O/Ref. : BXL21152\_726\_PUN  
Behr. : A. Heylen  
U/Ref. : 2043-0368/21/2024-192PU  
Corr DCE: A.-C. Noël  
NOVA : 04/PFU/1939786  
Corr DS : W. Collart / J. Nannetti

**BRUSSEL. Europakruispunt 2 – Station Brussel-Centraal**  
(= als monument ingeschreven op de bewaarlijst)  
**AANVRAAG VAN UNIEKE VERGUNNING** : Creëren van openingen  
in de bestaande dakstructuur voor het aanbrengen van rookluiken

### Eensluidend advies van de KCML

*Inplanting van het project (©Brugis) en bestaande toestand van het dak (©Googlemaps)*

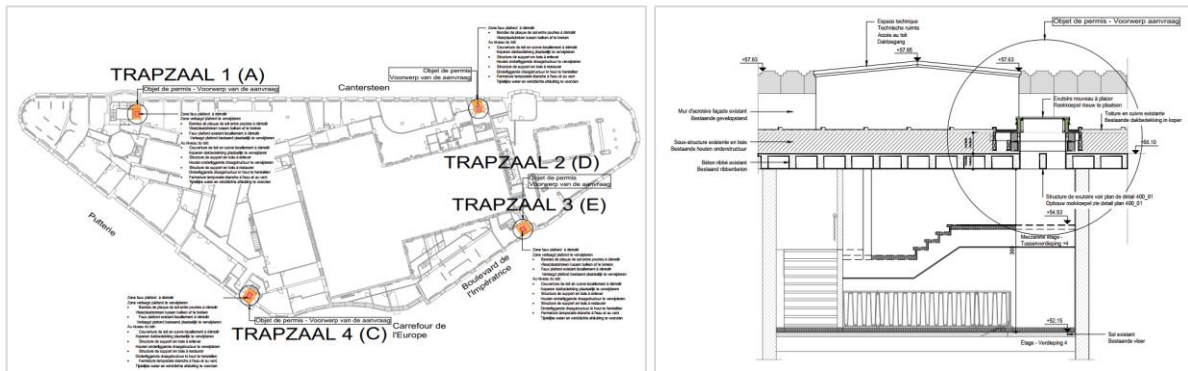
De Commissie vraagt wel om de materialiteit van de rookkoepels af te stemmen op die van het op de bewaarlijst ingeschreven dak om zo de visuele integriteit ervan te waarborgen. Daartoe moet de bekleding van de rookluiken evenals de aanwerking van het bestaande dak rond de nieuwe openingen worden uitgevoerd in koper (kleur en dikte identiek aan die van de bestaande dakbekleding, zonder staande naad).

De plannen moeten op dit punt worden aangepast worden en op voorhand ter goedkeuring voorgelegd aan de Directie Cultureel Erfgoed.
